NKE 株式会社
顧客サービスセンター

生産中止に関するお知らせ

(エアチャック : CH120)

<仕様変更内容>

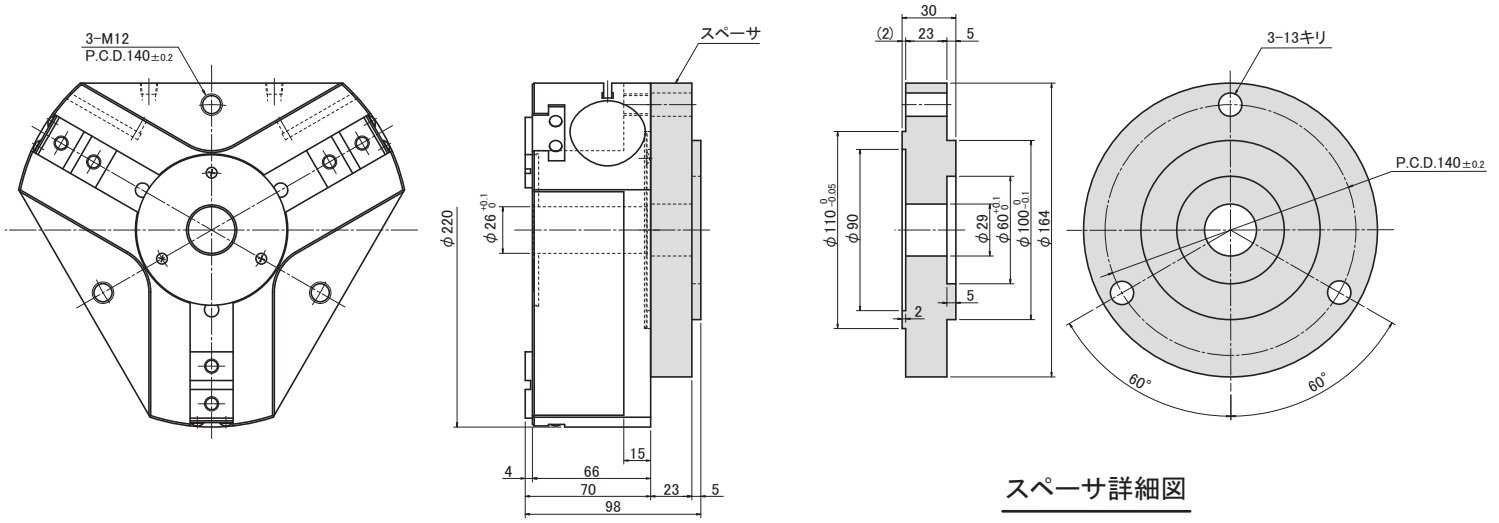
取付寸法の変更はありませんが、エアチャック本体の高さが変更されております。

旧製品の代替としてご購入される場合は、スペーサーをご使用ください。

スペーサーの寸法は別紙「スペーサー寸法図」をご参照ください。

■CHT123A

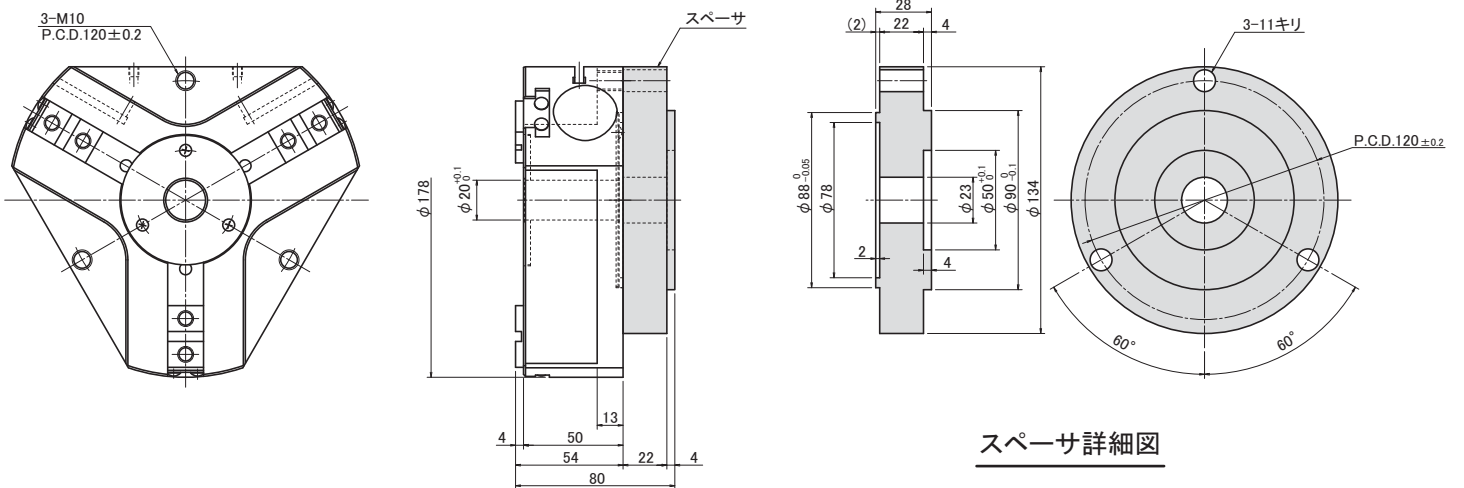
注) スペーサは、CH120シリーズと寸法を合わせるものでボディとは一体ではありません。
